Ophoging en herinrichting Populierendreef, Hazelaardreef, Abelendreef

Inleiding

Medio februari 2021 was het plan om de Nota op de website te plaatsen. Echter door het grote aantal reacties is dit later geworden. We hebben de Nota opgeknipt in twee delen.

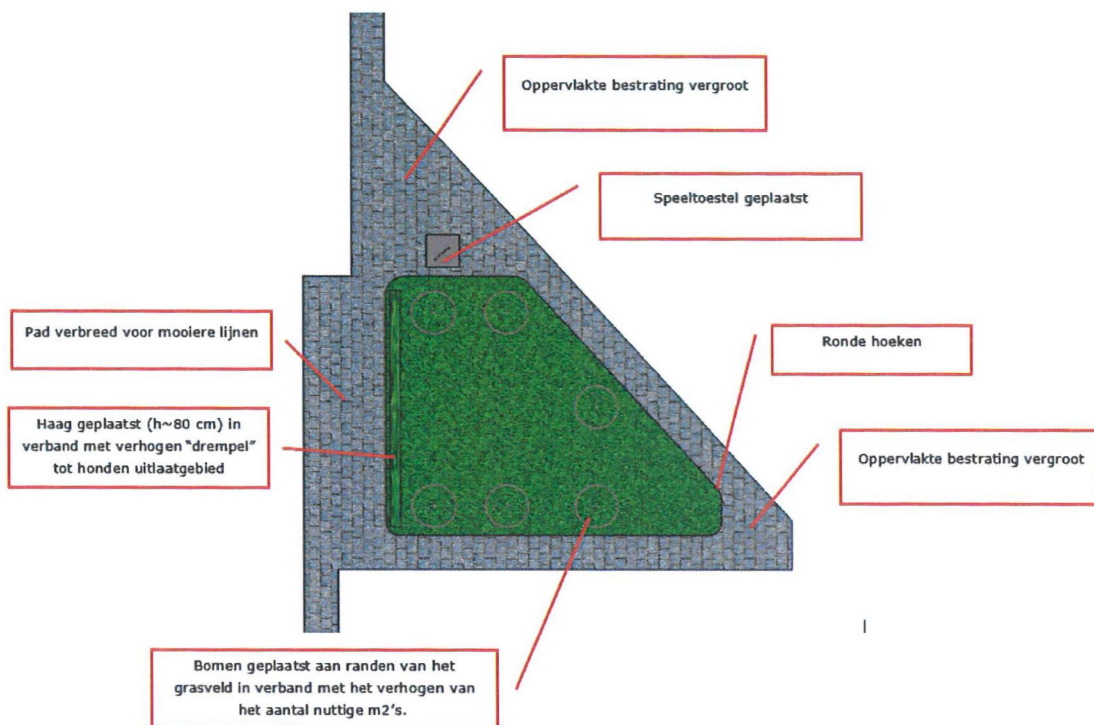
Wat zijn de voorzieningen die nodig zijn voor het maken van een nieuwe aansluiting tussen verzakte tuinen en achterplein Hazelaardreef. Schuttingen/poorten/grondkering.

Zie antwoord 32.
